Association Quartier Vosges - Neustadt

Direction des Mobilités de l'EMS
A l'attention de la Commission d'enquête
Tram Nord
1, place de l'Etoile
67076 STRASBOURG Cede

Objet : Evolution des schémas par rapport au dossier de l'enquête publique

Schéma proposé par Strasbourg à Vélo

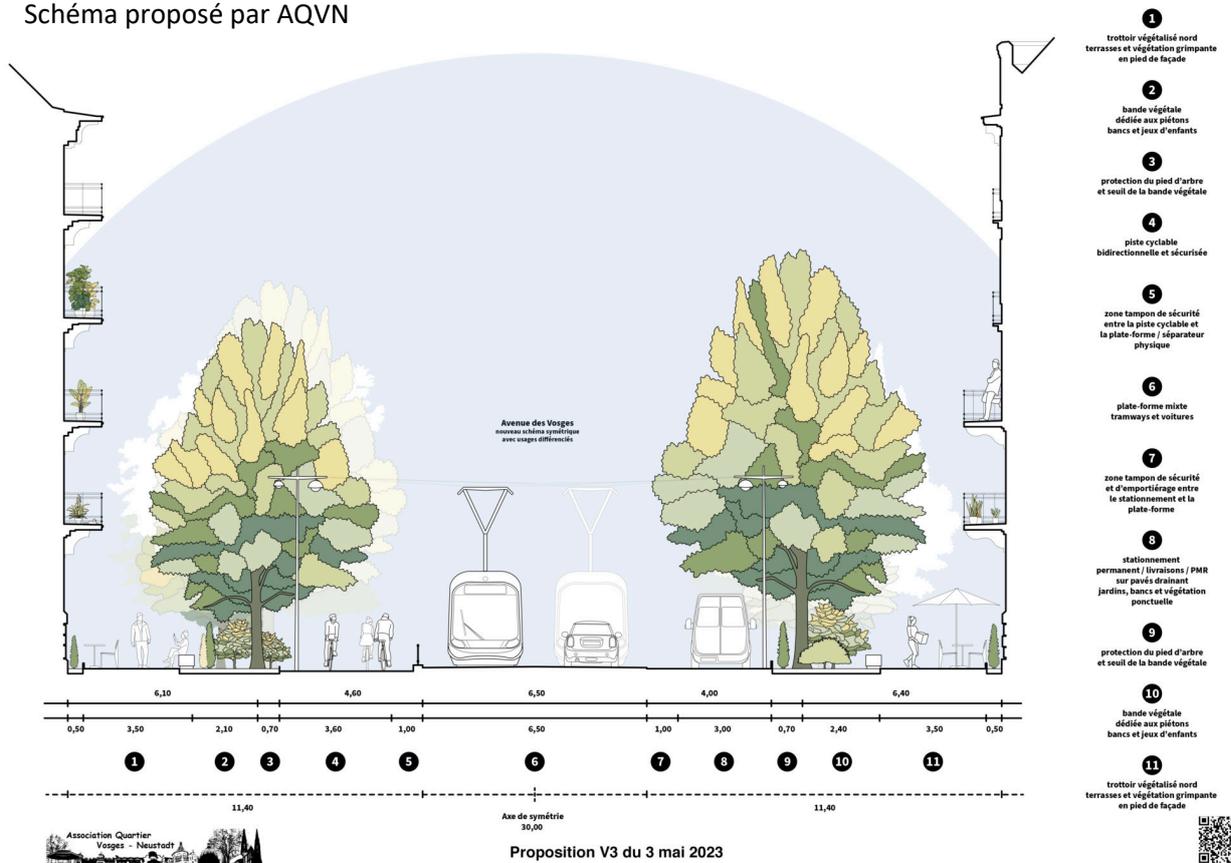
Annexe : Proposition des associations
